GERENCIA DE INGENIERÍA
INVITACIÓN A CUANDO MENOS TRES PERSONAS
No. API-LI-GI-07-20-06
ACTA DE JUNTA DE ACLARACIONES

ACTA DE JUNTA DE ACLARACIONES (ÚNICA)

Procedimiento: 1014424 - ADECUACIÓN DEL SISTEMA DE DRENAJE PLUVIAL EN LA ZONA DE PATIOS DE ALMACENAMIENTO DE LA ISLA DE CAYACAL EN EL PUERTO DE LÁZARO CÁRDENAS, MICH.

SCT RECINTO PORTUARIO DE LAZARO CARDENAS, MICH. SUSTITUCION DE TUBERIA EN PATIO DE ALMACENAMIENTO DE AUTOS DE GUERRA PERFILES Y DETALLES CONSTRUCTIVOS			
PROYECTO	FECHA	HOJA	DE 11
ELABORADO POR: [Firma]	REVISADO POR: [Firma]	VERIFICADO POR: [Firma]	APLAC-167-20-01

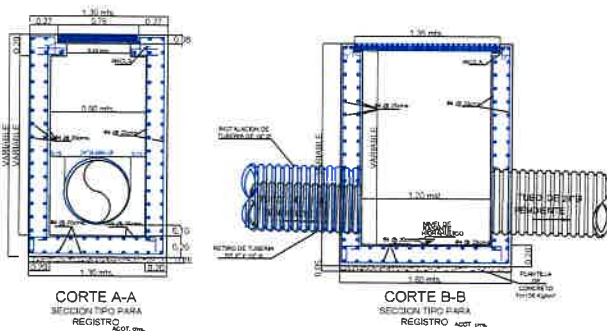
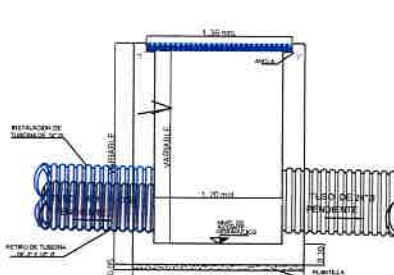
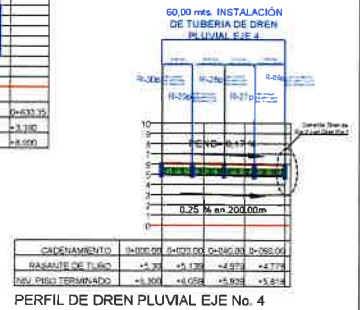
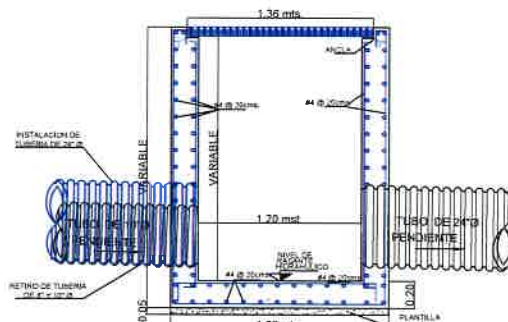
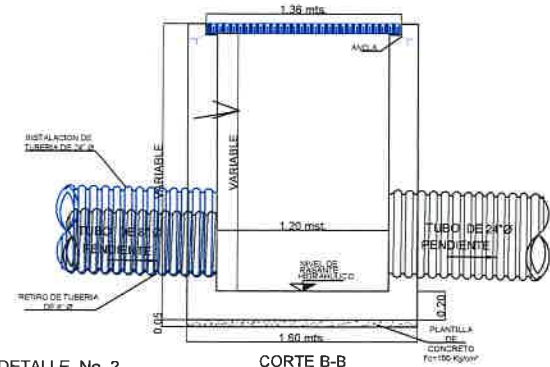
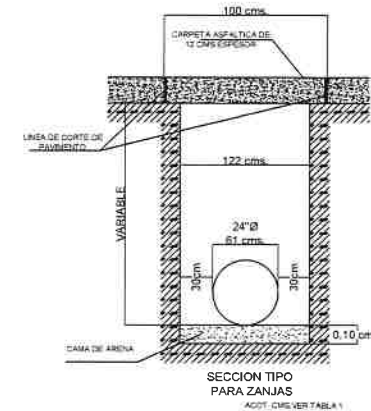
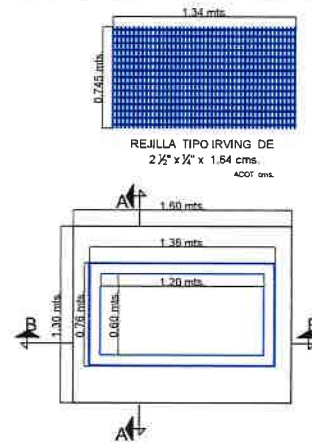
11.- La convocante **sustituye los planos** indicados que a continuación se describen:

La convocante **adjunta a la presente JUNTA DE ACLARACIONES (UNICA)** los siguientes **planos modificados:**

APILAC-165-20	DREN PLUVIAL PATIO AMPORTS PERFILES Y DETALLES CONST.	Junio/20
APILAC-167-20	DREN PLUVIAL PATIO GLOVIS PERFIL Y DET. CONST DREN	Junio/20
APILAC-168-20	DREN PLUVIAL PATIO GLOVIS PERFI. Y DEL CONST. TRINCHERA	Junio/20

NÚMERO DE PLANO	TÍTULO	FECHA
APILAC-164-20-B	DREN PLUVIAL PATIO AMPORTS P.GRAL	Junio/20
APILAC-165-20-B	DREN PLUVIAL PATIO AMPORTS PERFILES Y DETALLES CONST.	Junio/20
APILAC-167-20-B	DREN PLUVIAL PATIO GLOVIS PERFIL Y DET. CONST DREN	Junio/20
APILAC-168-20-B	DREN PLUVIAL PATIO GLOVIS PERFI. Y DEL CONST. TRINCHERA	Junio/20
